(仮称) 由利本荘岩城風力発電事業
環境影響評価方法書についての
意見の概要と事業者の見解

2025 年 11 月

株式会社レノバ

表 方法書に対する一般からの意見及び事業者の見解

図 1-1 図 1-2 図 1-3 ガン類の GPS 調査例（データ提供 山階鳥類研究所他 未発表）

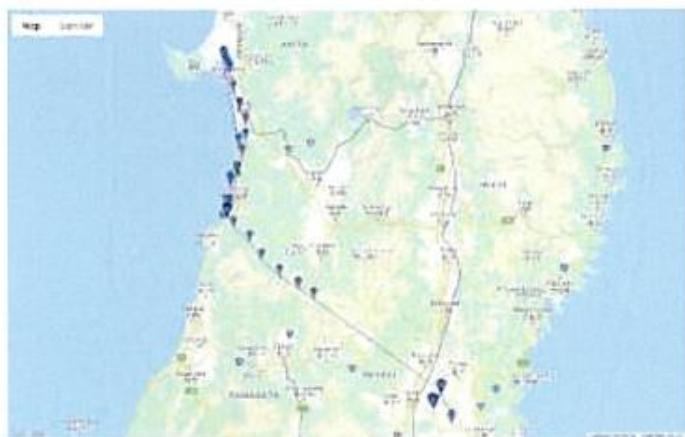
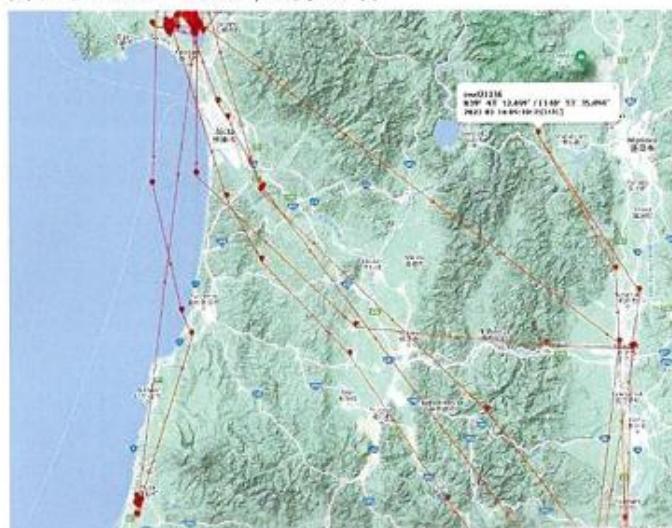
No.	住民等からの意見の概要	事業者の見解
	<p>始まり、2月に最も活発になることが多く、特に積雪の少ない年にはこれが顕著となるので、2月の調査は必須である。調査日程は宮城県及び岩手県におけるガン・ハクチョウ類の動向やその年の積雪状況を把握しながら臨機応変に設定し、必要とあれば1月にも渡りの定点調査を行うべきである。</p> <p>ちなみに由利本荘市においては、2023年春は2月末、2024年は2月上旬にガン類の主だった北帰行は終了している。暖冬だった2024年は例年になくガン類の動きが早く、1月30日には支部会員が4770羽のガン類が由利本荘市子吉川下流域を通過して北上したのを観察している（表1）⇒添付1。</p> <p>このような事例があることから、3月から渡りの調査を開始したのでは、渡りの最盛期を逃す可能性があり、正確な評価ができなくなる。ガン・ハクチョウ類の渡りのピークをとらえ、最大の飛翔数をもって評価を行うためにも1月から越冬期の調査を相当日数確保するべきである。</p> <p>冬至が過ぎ、昼間の時間が長くなると鳥たちの渡りの衝動が次第に高まり、暖かい日があるとそれが引き金となり渡りが行われることが知られている。近年は、冬期間の気温上昇がきっかけとなり、宮城県で越冬中のガン類の多くが、中継地の秋田県まで移動した後、積雪のために再び宮城まで戻るという行動を繰り返すようになった。このような行動はこれまでの渡り調査では把握困難なので、新たな体制での調査を行うことが不可欠である。</p> <p>2) 猛禽類の営巣地調査は、調査圧によって営巣放棄・育雛放棄に至ることがあるため、本来行うべきではない。行う場合は細心の注意を払うこと。</p> <p>3) 生態系の項で、上位種の猛禽類だけでなく典型性注目種である森林性小鳥類も生態系において重要な役割を果たしていることから調査を実施し、影響を評価すべきである。その際に鳥類の餌資源となる昆虫類についても関連付けて調べること、また改変によってどのような影響を受けるかを評価すること。</p> <p>4) ミサゴが好んで営巣に利用するマツが最近の松枯れで減少している。計画地内に存在するアカマツは手をつけるべきではない。</p> <p>5) 風力発電機の視認性について 朝夕の霧の発生時や悪天候時に風力発電機の一部または全部が視認できなくなるケースがある（写真1）⇒添付3。特に海岸沿い・山間部・丘陵地帯においてこのような現象がよく生じている。特にブレードの一部だけが部分的に見えないケースにおいては、鳥類が飛翔するのに十分な視界があるにも関わらず、風車の一部だけが見えないことによって、鳥類が風力発電を回避できない恐れが生じる。衝突確率について考えるとき、このような要素が含まれていないため実際での衝突が多くなっている可能性がある。計画地の年間の霧発生率を調べ、これ</p>
